**Avis de la mission régionale d'autorité environnementale  
Procédure d'évaluation environnementale commune pour le projet de  
construction et d'exploitation d'un parc photovoltaïque au sol « soleil rouge »  
et de mise en compatibilité du plan local d'urbanisme de la commune de  
Montauban (Tarn-et-Garonne)**

N° MRAe 2021APO100

Avis émis le 17 novembre 2021

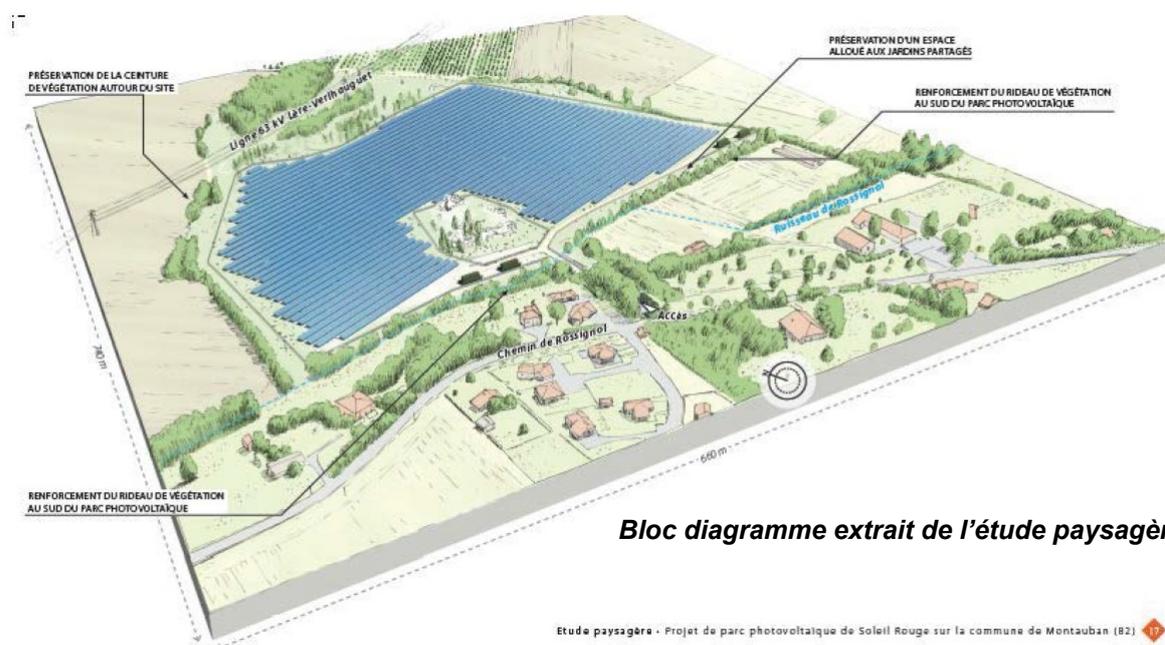
L'étude hydraulique produite en annexe de l'étude d'impact ne permet pas à ce jour de démontrer que les aménagements proposés n'aggravent pas les risques liés au phénomène de crue (clôture ou poteaux constituant des potentiels embâcles ou entrave à l'écoulement des eaux, conséquences des mouvements de terre pour le régalage du site, conjonction avec le risque inondation par remontée de nappe, etc.).

Au contraire, la modélisation proposée pour les plus hautes eaux connues fait apparaître un volume soustrait à la crue. Aucun élément du dossier n'évalue les incidences que cela peut induire sur les parcelles voisines.

**La MRAe recommande au porteur de projet de reprendre en profondeur l'étude d'impact par la réalisation d'une étude hydraulique et hydrogéologique permettant d'évaluer en premier lieu les enjeux inondation actuels du site (risque de crue et remontée de nappe), puis de déterminer le niveau d'impact brut attendu en cas de réalisation du projet grâce à une étude hydrogéologique permettant de déterminer avec précision l'évolution du niveau d'aléa inondation. Ces études devront conclure sur la possibilité de déroger à la réalisation d'un projet au sein d'une zone rouge d'un PPRi. Enfin, une description complète des travaux attendus et des mesures d'évitement et de réduction doit figurer dans le dossier afin de déterminer le niveau d'impact résiduel inondation attendu.**
